敦賀発電所原子炉施設保安規定変更前後比較表

敦賀発電所原子炉施設保安規定（変更前）	敦賀発電所原子炉施設保安規定（変更後）	備考
<p>第2編 2号炉</p> <p style="text-align: center;">第1章 総則</p> <p><b>（関係法令及び保安規定の遵守）</b></p> <p><b>第202条の2</b> 第204条（保安に関する組織）の組織は、第202条（基本方針）に係る保安活動を実施するにあたり、関係法令及び保安規定の遵守が確実に行われるようにする。</p> <p>2. 社長は、関係法令及び保安規定の遵守を確実にするための活動の方針を第203条(5.3)に規定する品質方針に含めて定め、組織に所属する全員に向けて関係法令及び保安規定の遵守の重要性を周知する。なお、活動の方針は、必要に応じて見直しを行う。</p> <p>3. 社長は、<u>関係法令及び保安規定の遵守を確実にするため、安全室長が所管するコンプライアンス・安全文化醸成活動推進委員会（以下、本編において「推進委員会」という。）を設置する。</u>第4項の推進委員会の活動に関して、第203条（5.5.2）に規定する管理責任者よりマネジメントレビュー要項に基づき、毎年1回以上第203条（5.6）に規定するマネジメントレビューにて報告を受け、必要な指示をアウトプットに含めて、関係法令及び保安規定の遵守を確実にするための活動を統括する。</p> <p>4. 安全室長は、第2項の活動の方針を受けて、「<u>コンプライアンス・安全文化醸成活動要項</u>」に基づき、推進委員会を運営し、推進委員会による年度毎の活動計画の策定・実施、活動の定着度の評価・分析並びに第3項の社長からの指示及び評価・分析結果を受けた活動の改善を実施することにより、関係法令及び保安規定の遵守を確実にするための活動を推進する。</p> <p>5. 第205条（保安に関する職務）の職務に従事する者は、第4項の活動計画に基づき、関係法令及び保安規定の遵守を確実にするための活動を行う。</p> <p><b>（安全文化の醸成）</b></p> <p><b>第202条の3</b> 第204条（保安に関する組織）の組織は、第202条（基本方針）に係る保安活動を実施するにあたり、<u>原子力安全を最優先に位置付けた保安活動とするため、安全文化を継続的に醸成する。</u></p> <p>2. 社長は、<u>安全文化を継続的に醸成するための活動の方針を第203条(5.3)に規定する品質方針に含めて定め、組織に所属する全員に向けて原子力安全を最優先とすることの重要性を周知する。なお、活動の方針は、必要に応じて見直しを行う。</u></p> <p>3. 社長は、<u>安全文化を継続的に醸成するため、安全室長が所管する推進委員会

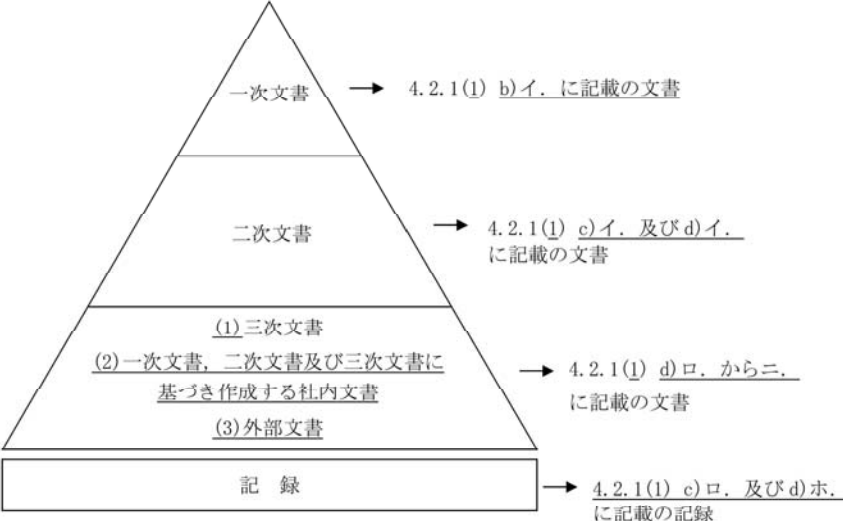
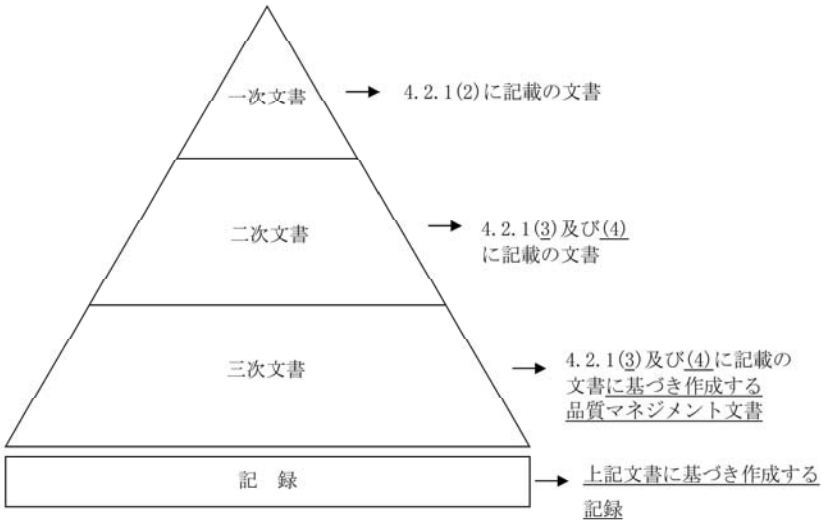
敦賀発電所原子炉施設保安規定（変更前）			敦賀発電所原子炉施設保安規定（変更後）	備考
表203-2 JEAC4111の要求事項に基づき作成する記録			(削除)	記載の適正化（第11章に詳細が記載されているため削除。以下同じ）
No.	項目	記録の種類		
<u>1</u>	<u>5.6.1(3)</u>	マネジメントレビューの結果の記録		
<u>2</u>	<u>6.2.2 e)</u>	教育、訓練、技能及び経験について該当する記録		
<u>3</u>	<u>7.1(3) d)</u>	業務のプロセス及びその結果が、要求事項をみたしていることを実証するために必要な記録		
<u>4</u>	<u>7.2.2(3)</u>	業務に対する要求事項のレビューの結果の記録、及びそのレビューを受けてとられた処置の記録		
<u>5</u>	<u>7.3.2(1)</u>	原子炉施設の要求事項に関連する設計・開発へのインプットの記録		
<u>6</u>	<u>7.3.4(2)</u>	設計・開発のレビューの結果の記録、及び必要な処置があればその記録		
<u>7</u>	<u>7.3.5(1)</u>	設計・開発の検証の結果の記録、及び必要な処置があればその記録		
<u>8</u>	<u>7.3.6(3)</u>	設計・開発の妥当性確認の結果の記録、及び必要な処置があればその記録		
<u>9</u>	<u>7.3.7(1)</u>	設計・開発の変更の記録		
<u>10</u>	<u>7.3.7(4)</u>	設計・開発の変更のレビューの結果の記録、及び必要な処置があればその記録		
<u>11</u>	<u>7.4.1(4)</u>	供給者の評価の結果の記録、及び評価によって必要とされた処置があればその記録		
<u>12</u>	<u>7.5.2(3) d)</u>	プロセスの妥当性確認で組織が記録を必要とした活動の記録		
<u>13</u>	<u>7.5.3(3)</u>	業務に関するトレーサビリティの記録		
<u>14</u>	<u>7.5.4</u>	組織外の所有物に関して、組織が必要と判断した場合の記録

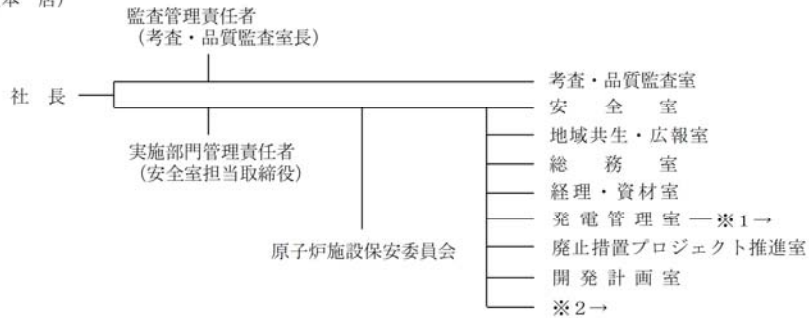
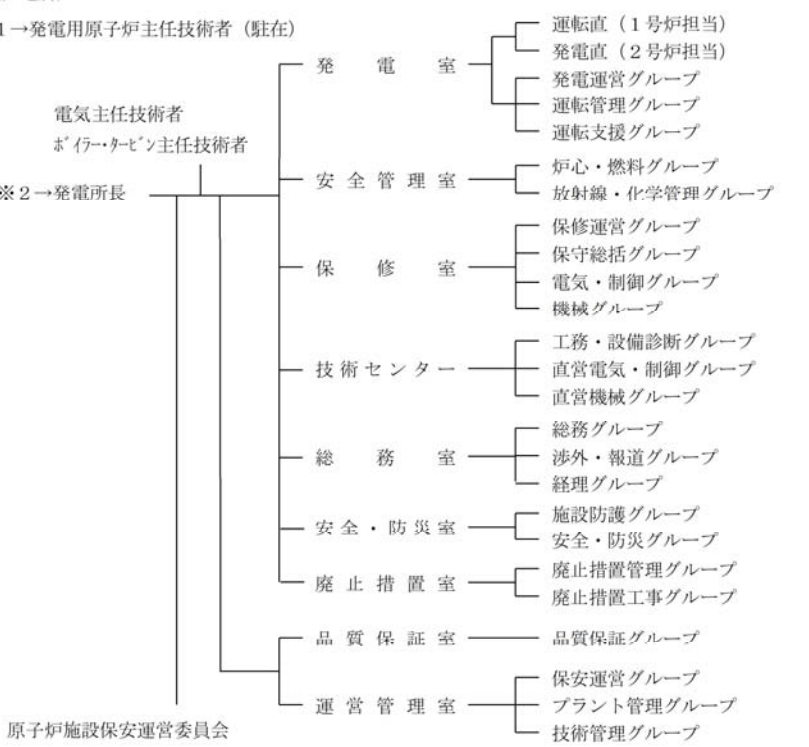
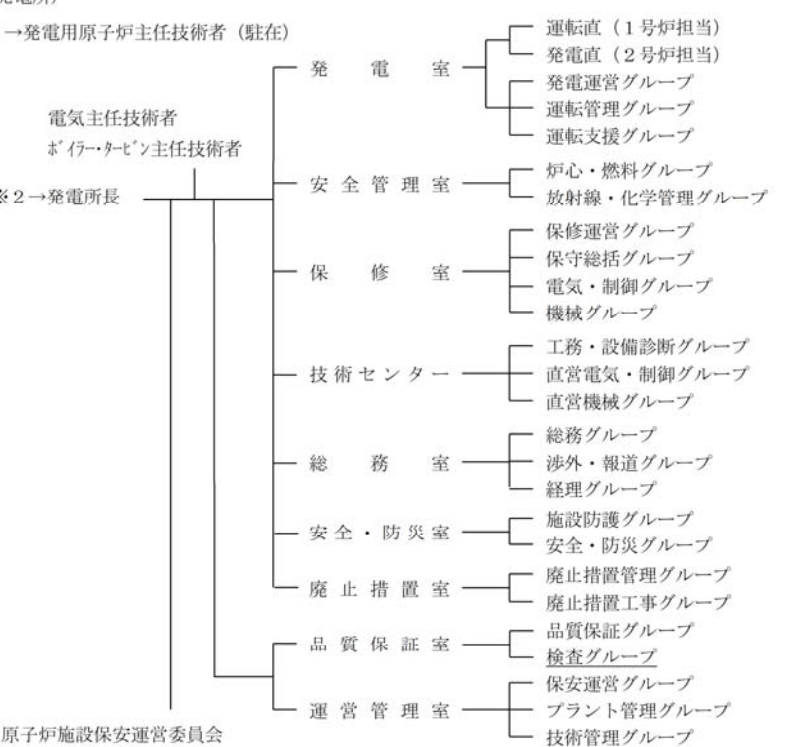
敦賀発電所原子炉施設保安規定（変更前）	敦賀発電所原子炉施設保安規定（変更後）	備考
<p>図203-1 品質マネジメントシステムのプロセス間の相互関係</p> <p>4. 品質マネジメントシステム (4.1 一般要求事項)</p> <p>5. 経営者の責任</p> <p>Plan</p> <p>5.1 経営者のコミットメント</p> <p>5.2 原子力安全の重視</p> <p>5.3 品質方針</p> <p>5.4 計画</p> <p>5.4.1 品質目標</p> <p>5.4.2 品質マネジメントシステムの計画</p> <p>5.5 責任、権限及びコミュニケーション</p> <p>5.6 マネジメントレビュー</p> <p>Do</p> <p>7. 業務の計画及び実施</p> <p>7.2 業務・原子炉施設に対する要求事項に関するプロセス</p> <p>7.1 業務の計画</p> <p>7.3 設計・開発</p> <p>7.4 調達</p> <p>7.5 業務の実施</p> <p>7.6 監視機器及び測定機器の管理</p> <p>4.2 文書化に関する要求事項</p> <p>6. 資源の運用管理</p> <p>6.1 資源の提供</p> <p>6.2 人的資源</p> <p>6.3 原子炉施設及びインフラストラクチャー</p> <p>6.4 作業環境</p> <p>Check, Act</p> <p>8. 評価及び改善 (8.1 一般)</p> <p>8.2 監視及び測定</p> <p>8.2.1 原子力安全の達成</p> <p>8.2.2 内部監査</p> <p>8.2.3 プロセスの監視及び測定</p> <p>8.2.4 検査及び試験</p> <p>8.3 不適合管理</p> <p>8.4 データの分析</p> <p>8.5.1 継続的改善</p> <p>8.5.2 是正処置</p> <p>8.5.3 予防処置</p> <p>JEAC1111 附属書「根本原因分析に関する要求事項」</p> <p>基本プロセス 中プロセス 小プロセス</p> <p>→ : 明確な関連 - - - - - : 理解上重要な関連</p>	<p>図203-1 品質マネジメントシステムのプロセス間の相互関係</p> <p>4. 品質マネジメントシステム (4.1 <u>品質マネジメントシステムに係る</u>要求事項)</p> <p>5. <u>経営責任者等</u>の責任</p> <p>Plan</p> <p>5.1 <u>経営責任者の原子力の安全のためのリーダーシップ</u></p> <p>5.2 原子力の安全の確保の重視</p> <p>5.3 品質方針</p> <p>5.4 計画</p> <p>5.4.1 品質目標</p> <p>5.4.2 品質マネジメントシステムの計画</p> <p>5.5 責任・権限及びコミュニケーション</p> <p>5.6 マネジメントレビュー</p> <p>Do</p> <p>7. <u>個別業務</u>に関する計画の策定及び業務の実施</p> <p>7.2 <u>個別業務等</u>要求事項に関するプロセス</p> <p>7.1 <u>個別業務に必要な</u>プロセスの計画</p> <p>7.3 設計開発</p> <p>7.4 調達</p> <p>7.5 <u>個別業務の</u>管理</p> <p>7.6 監視測定のための設備の管理</p> <p>4.2 <u>品質マネジメントシステムの</u>文書化</p> <p>6. <u>資源の</u>管理</p> <p>6.1 資源の確保</p> <p>6.2 <u>要員の力量の確保及び</u>教育訓練</p> <p>Check, Act</p> <p>8. 評価及び改善 (8.1 <u>監視測定、分析、評価及び</u>改善)</p> <p>8.2 監視及び測定</p> <p>8.2.1 <u>組織の外部の者の意見</u></p> <p>8.2.2 内部監査</p> <p>8.2.3 <u>プロセスの</u>監視測定</p> <p>8.2.4 <u>機器等の</u>検査等</p> <p>8.3 <u>不適合の</u>管理</p> <p>8.4 <u>データの</u>分析及び評価</p> <p>8.5.1 <u>継続的な</u>改善</p> <p>8.5.2 <u>是正処置等</u></p> <p>8.5.3 <u>未然防止</u>処置</p> <p>基本プロセス 中プロセス 小プロセス</p> <p>→ : 明確な関連 - - - - - : 理解上重要な関連</p>	<p>備考</p> <p>原子力規制における検査制度の見直しに伴う変更（品管規則の制定に伴う変更）</p>
